**Anlage 4:****Hydrogeologische Stellungnahme 06.05.2021:****Aktualisierung der Wasserstandsdaten sowie Stellungnahme  
zu den Gutachten der HPC AG vom 26.08.19 und 17.08.20**

## **08-152.2 Frommenhausen: Steinbrucherweiterung**

Nachtrag zum hydrogeologischen Gutachten (651313-01) vom 08.01.20  
Zweite Aktualisierung der Wasserstandsdaten und  
Stellungnahme zu den Gutachten der HPC AG vom 26.08.19 und 17.08.20

Ganglinien der Grundwasserstände vom 27.08.07 bis 23.04.21

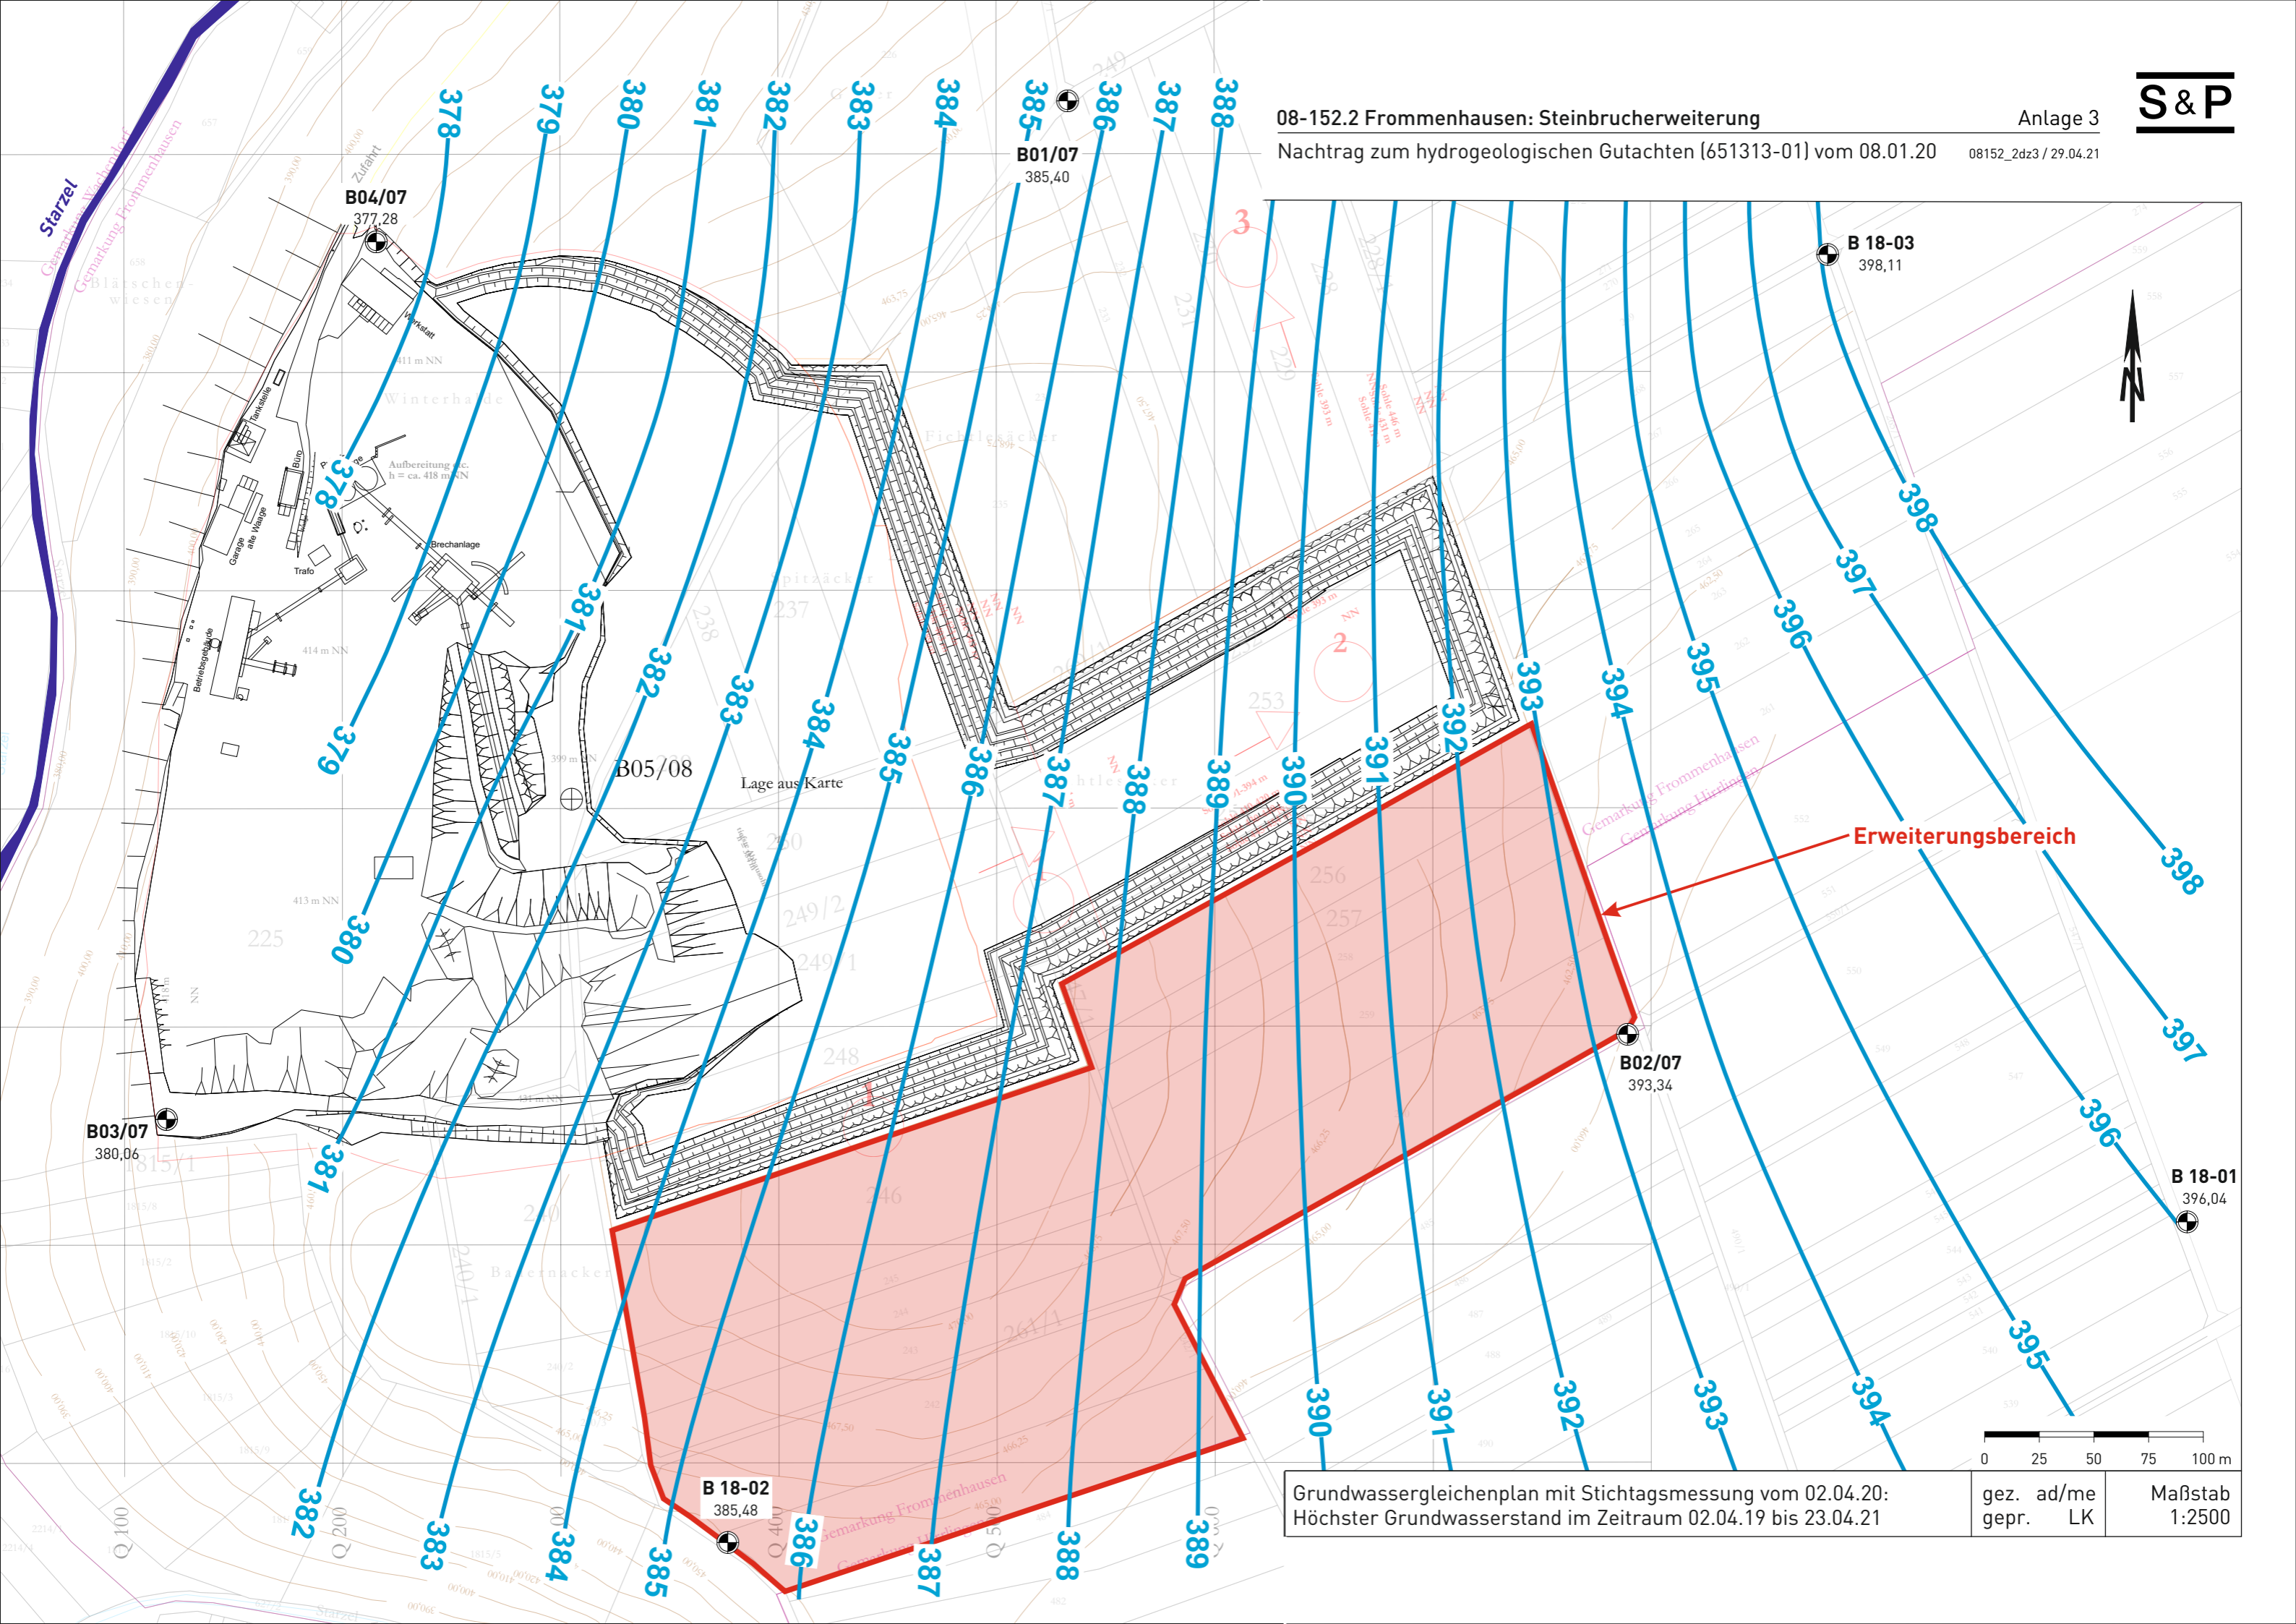
Anhand der nun über 1,5-jährigen Wasserstandsaufzeichnungen können nach wie vor die maximal gemessenen Wasserstände bei rund 386 mNN im westlichen Teil (B 18-02: Anlage 2) und bei 397 mNN im östlichen Teil (B 02-07: Anlage 2) des Erweiterungsbereich angegeben werden.

Des Weiteren zeigen die Grundwasserganglinien, dass die Messstelle B 02/07 frühzeitiger auf eine Grundwasserneubildung reagiert als die Messstellen B 18-01 und B 18-03. Sie befindet sich demnach an einer präferenzierten Wasserwegsamkeit.
